三菱ホイスト

No. 855-0283 (1/2)

電磁接触器変更のお知らせ(S-N シリーズ→S-T シリーズ)

件名	発 行 日 付	2016年05月23日	周知対象区分
電磁接触器変更の お知らせ (S-N シリーズ→S-T シリーズ)	三菱電機 FA 産業機器株式会福岡市 西区 今宿東 1-1-1 Tel 092-805-3400		販売店

電磁接触器寸法一覧

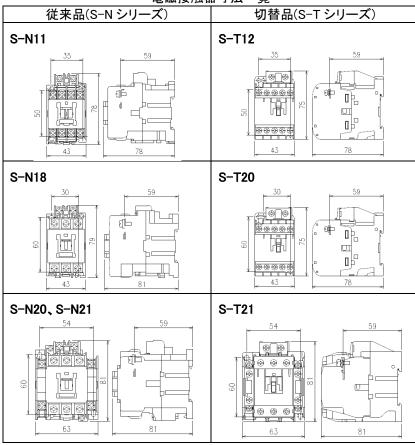
三菱電機製電磁接触器 S-N シリーズから S-T シリーズへの変更となります。

外形寸法、取付寸法(M4 ネジ 2 箇所)互換有。 ※機種によっては補助接点数が増える為、接点が余る場合があります。
